PAPILDOMAS SUSITARIMAS NR. 1
PRIE 2025 M. SPALIO 16 D. SUTARTIES NR. SŽ-257

DĖL PAPILDOMŲ/NEVYKDOMŲ DARBŲ

**„SUSISIEKIMO KOMUNIKACIJŲ (GATVĖS) PASKIRTIES STATINIO - KELMĖS
MIESTO NEPRIKLAUSOMYBĖS GATVĖS KAPITALINIS REMONTAS ĮRENGIANT
PĖSČIŲJŲ - DVIRAČIŲ TAKUS“**

DARBŲ PAKEITIMO AKTAS NR. 1

Tipinis skersinis profilis Nr. 1

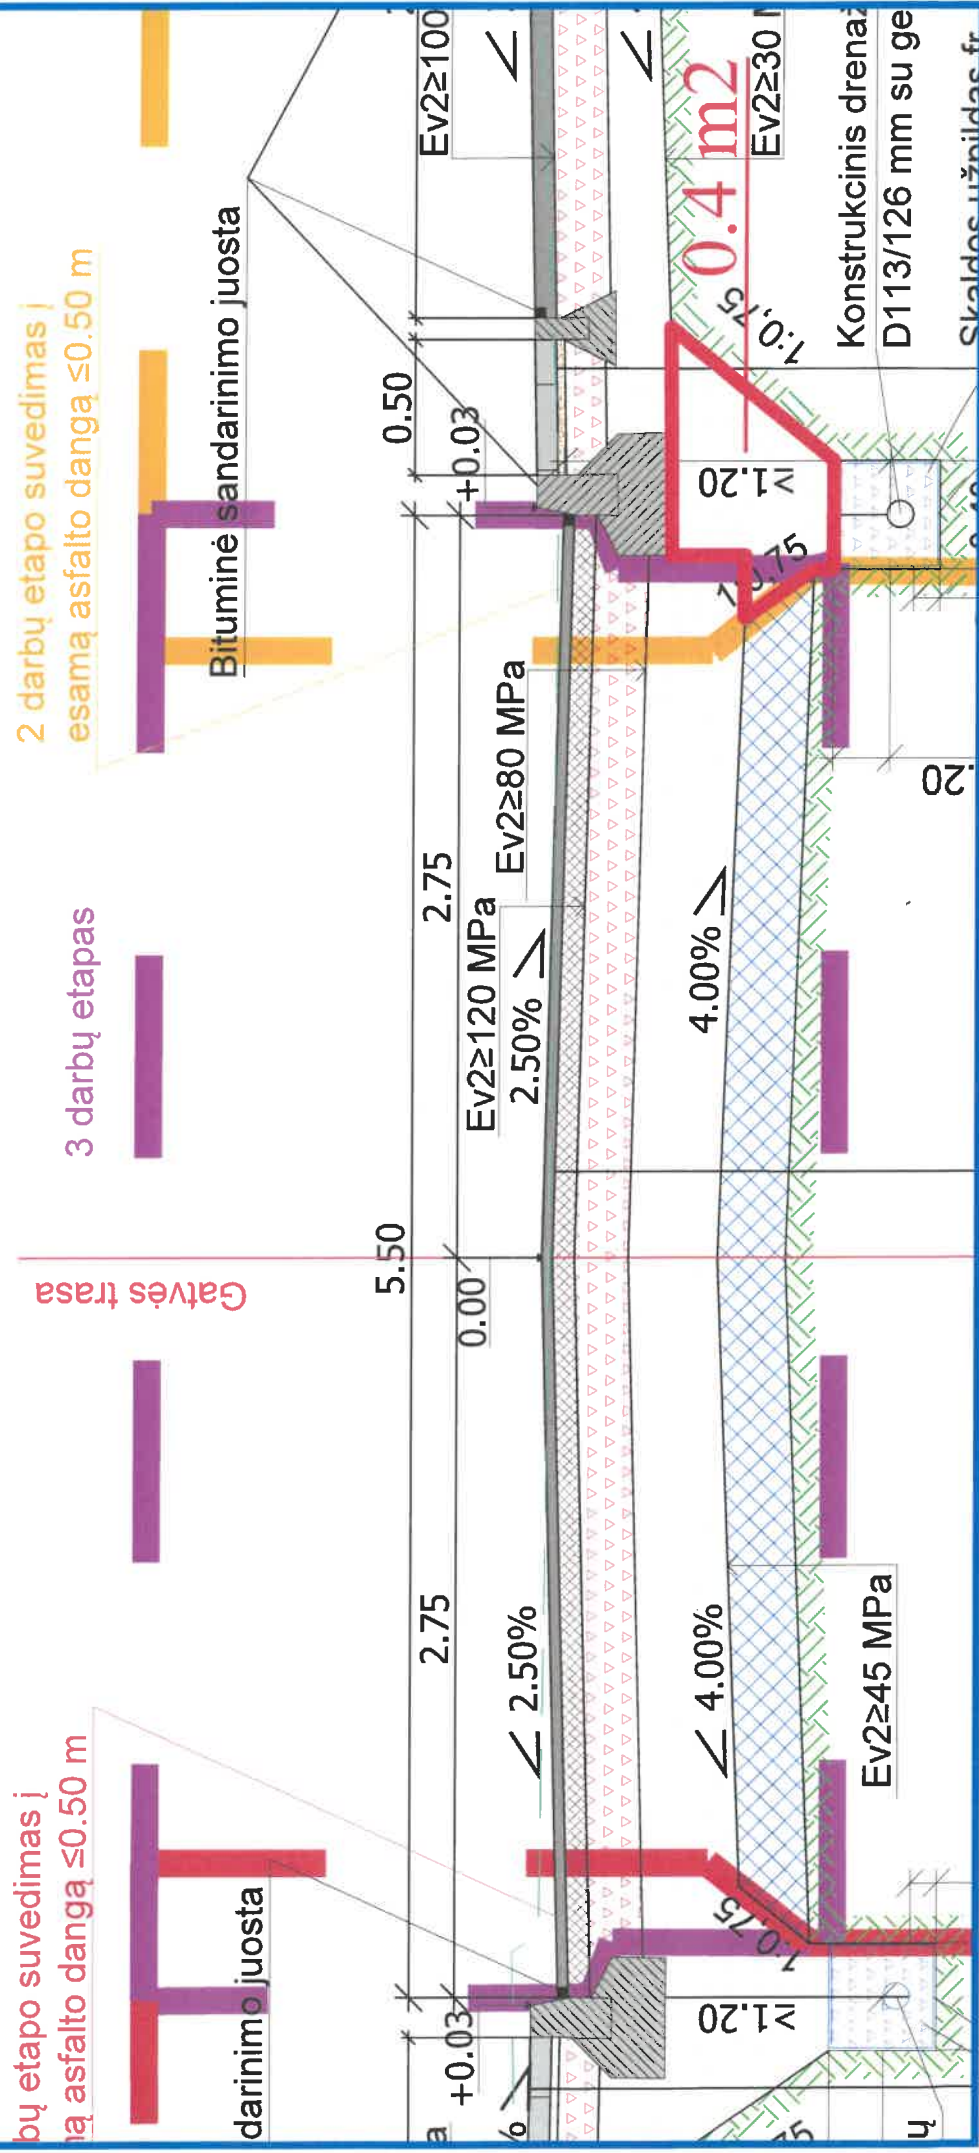
2. Įrengiant konstrukcinio vandens nuvedimo drenažo tinklus visu gatvės ilgiu, pastebėtas ženklus neatitikimas tarp projekto ir pateikto kiekių žiniaraščio dėl apsauginio šalčiui atsparaus sluoksnio įrengimo virš pakloto vamzdyno. Konkurso metu 2025.08.06 d Nr. S-2541 buvo pateikti atsakymai į užduotus klausimus (2 klausimas) ir buvo atliktas žiniaraščio kiekio tikslinimas. Tikslinamas turėjo būti žemės darbų kasimo kiekis, jį padidinant, bet šiuo patikslinimu buvo ženkliai sumažintas apsauginis šalčiui atsparaus sluoksnio įrengimo kiekis. Pagal skersinio pjūvio detalę ir drenažo užpylimui reikiamo šalčiui atsparaus sluoksnio skerspjūvio plotą (pateikiame pokonstrukcinio drenažo įrengimo vamzdyno užpylimo skerspjūvio ploto detalę – priedas Nr. 2) kiekis žemės darbams reikalingas 763 m³, o apsauginiam šalčiui atsparaus sluoksnio įrengimui – 540 m³. Norime pažymėti, kad įrengiant drenažo tinklus pagal pateiktą skersinio pjūvio detalę buvo laikomasi nuolydžių ir numatyto drenažo gylio;

2. Įrengiant konstrukcinio vandens nuvedimo drenažo tinklus visu gatvės ilgiu, pastebėtas ženklus neatitikimas tarp projekto ir pateikto kiekių žiniaraščio dėl apsauginio šalčiui atsparaus sluoksnio įrengimo virš pakloto vamzdyno. Reikalinga įsigyti papildomus kiekius (detali informacija ir skaičiavimai rangovo rašte).

Nr.	Darbų aprašymai	Mato vnt.	Kiekis
	Konstrukcinio vandens nuvedimas		
1	II gr. grunto kasimas ekskavatoriais su 0,4 m ³ kaušu, pakrovimas į autosavivarčius, vežiojimas iki 30 km	t.m ³	0,273
2	Vamzdynų pirminis (apsauginis) užpylimas ekskavatoriumi, sutankinant	m ³	270
	Pagrindo įrengimas takuose ties nuovažomis		
3	Apsauginių šalčiui atsparių kelio pagrindo sluoksnių įrengimas AŠAS 44 cm	100m ³	1,79
